Saksnummer	Utvalg	Møtedato
18/35	Komite for plan, næring og miljø	29.08.2018

Sluttbehandling av reguleringsendring - områdereguleringsplan for Hunstad sør del 2

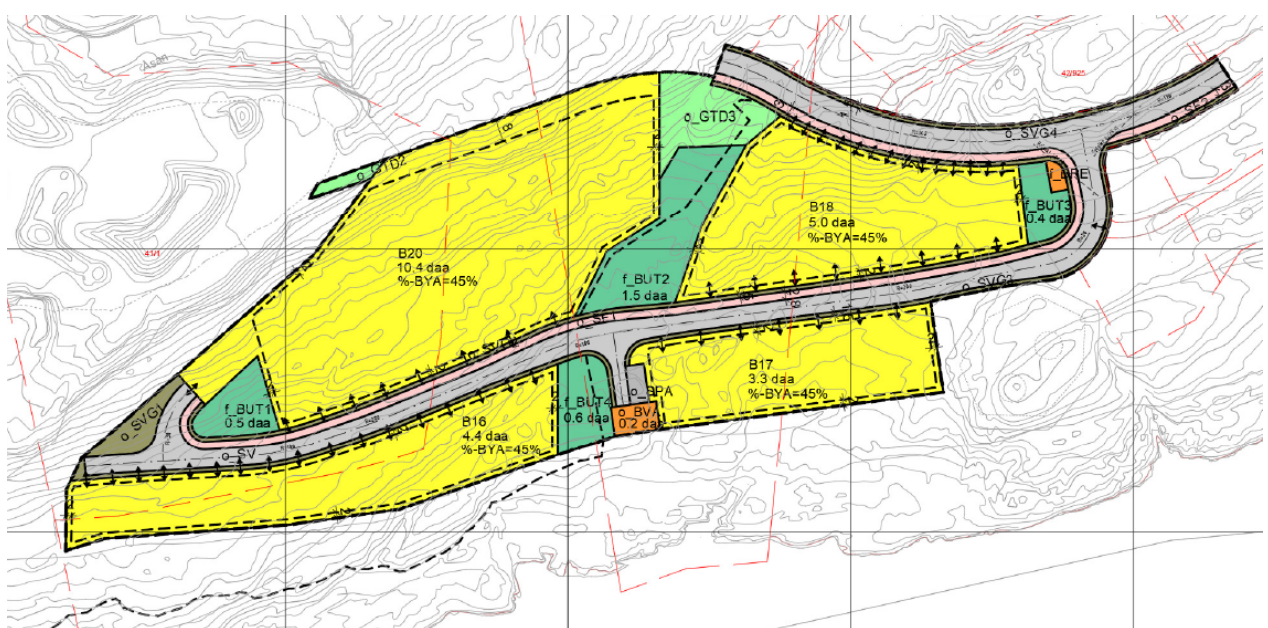
Foreslåtte endringer i plankartet:

1. Kommunal veg inkl. vendehammer forlenges vestover og inn i B16. Uteoppholdsareal flyttes etter. Hovedhensikten er å oppnå en bedre arrondering av byggeområdene og redusere høydene på skjæringer og andre terrenginngrep knyttet til veien.
2. Justering av formålsgrenser/plangrense inn mot eksakt vegtrase for felt o_S2 som er tatt frem i arbeidet med detaljreguleringen av Øveråsan vest området, dvs. feltene B13. Dette innebærer også justering av turdragene o_GDT2 og 3.
3. Justering/flytting av uteoppholdsarealet BUT3 til mer hensiktsmessig plassering ift. tenkt utbygging.
4. Det åpnes for direkteatkomst fra nord (o_SV) og inn i felt B18.
5. Avsetning av plass for renovasjonsanlegg som bygget.
